Parecer Técnico SEMAD/SUPRAM NORTE-DRRA nº. 42/2020

PARECER ÚNICO SIAM Nº 0315008/2020		
INDEXADO AO PROCESSO:	PA COPAM:	SITUAÇÃO:
Licenciamento Ambiental	23541/2005/003/2017	Sugestão pelo Indeferimento
FASE DO LICENCIAMENTO:	LAC1 - Licença de Operação Corretiva - LOC

EMPREENDEDOR:	Felisberto Brant de Carvalho Filho e Outras	CPF:	039.830.998-15
EMPREENDIMENTO:	Fazenda Rio Formoso e Buriti Queimado ou Canoas	CPF:	039.830.998-15
MUNICÍPIO:	Buritizeiro/MG	ZONA:	Rural
COORDENADAS UTM (DATUM): SAD 69	LAT/Y	8032428 m S	LONG/X 457538 m E
CÓDIGO:	ATIVIDADE OBJETO DO LICENCIAMENTO (DN COPAM 74/2004):	CLASSE	
G-01-03-1	Culturas anuais, semiperenes e perenes, silvicultura e cultivos agrossilvipastoris, exceto horticultura	4	
G-05-02-0	Barragem de irrigação ou de perenização para agricultura	4

Imagem 04 – Sedimentos vindos carreados pela erosão para dentro da vereda, coordenadas UTM 23 K X487026.00 m E / Y 8121039.08 m S.

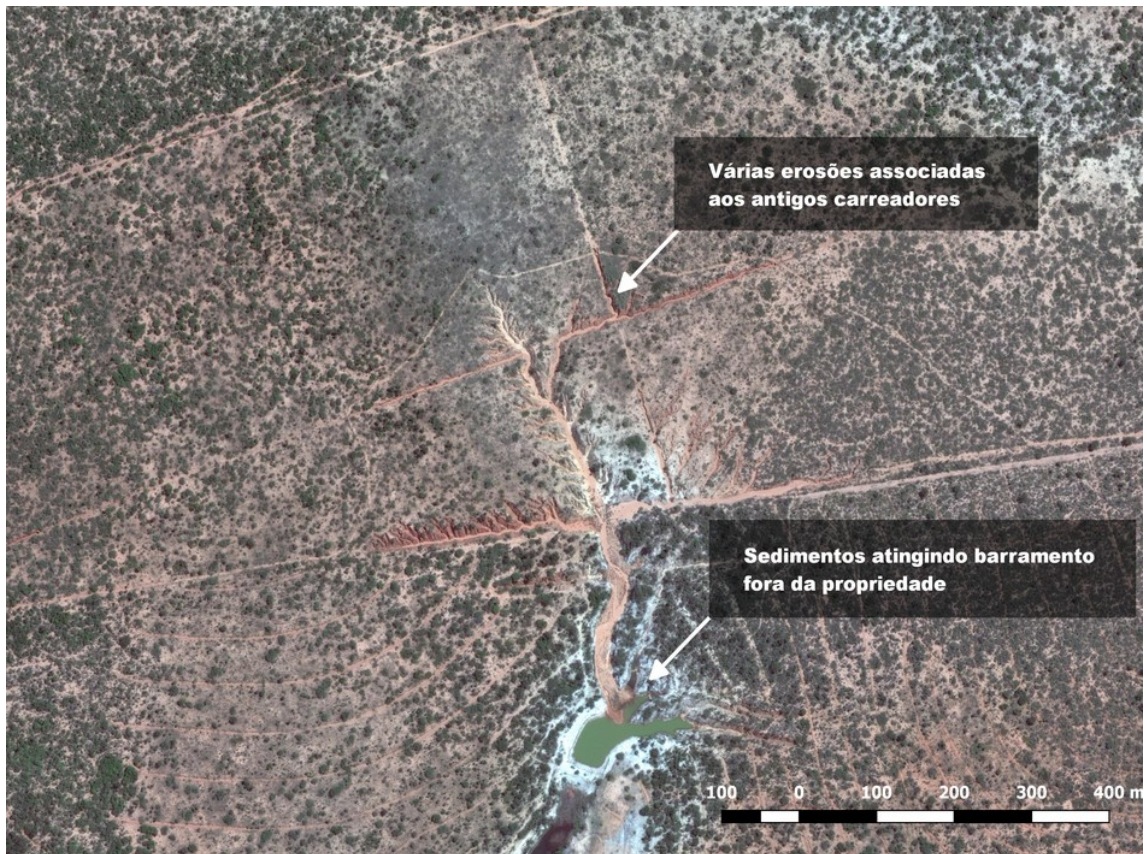
No caso das erosões o dano enorme já existe e a falta de ações para sua mitigação prolongará e agravará o seu efeito por anos, conforme demonstram as imagens abaixo. Estas constatações foram verificadas em vistoria e culminaram em ações solicitadas na informação complementar nº 2626/2019.
